Keuringsverslag van een elektrische laagspanning- en zeer lage spanningsinstallatie

NIET CONFORM

Plaats van het onderzoek	
Straatnaam	Gentseweg
Huisnummer	561
Busnummer	
Postcode	8793
Gemeente	Sint-Eloois-Vijve
Land	België

Aard onderzoek: Controlebezoek van een oude huishoudelijke elektrische installatie van een wooneenheid bij verkoop op vraag van de verkoper volgens (KB 08/09/2019) - AREI Boek 1- 8.4.2. en 8.2.1. en 4.2.4.3.

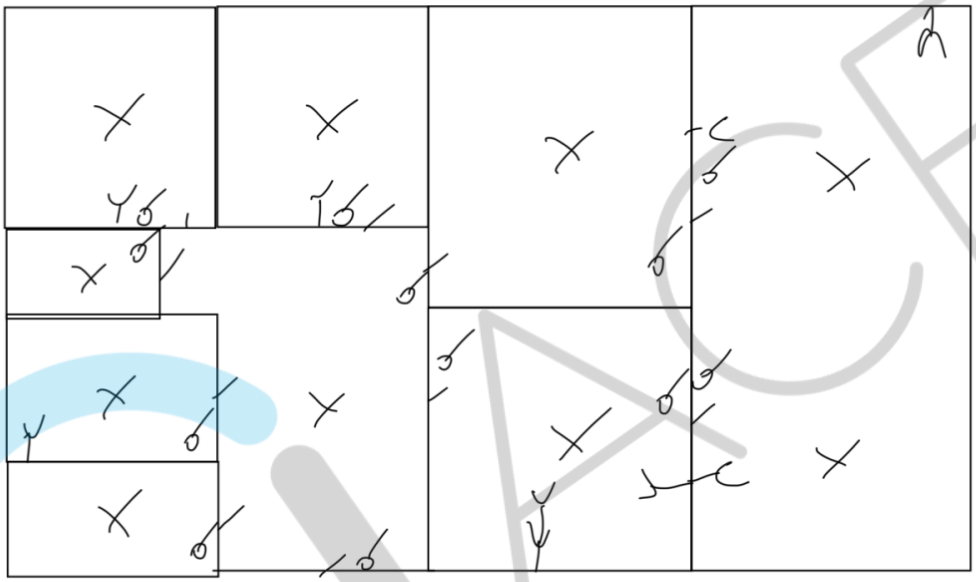
I2.01 De waarde van de isolatieweerstand van één of meerdere stroombanen is kleiner dan 0,5M ohm (Boek 1 Onderafdeling 6.4.5.1.)
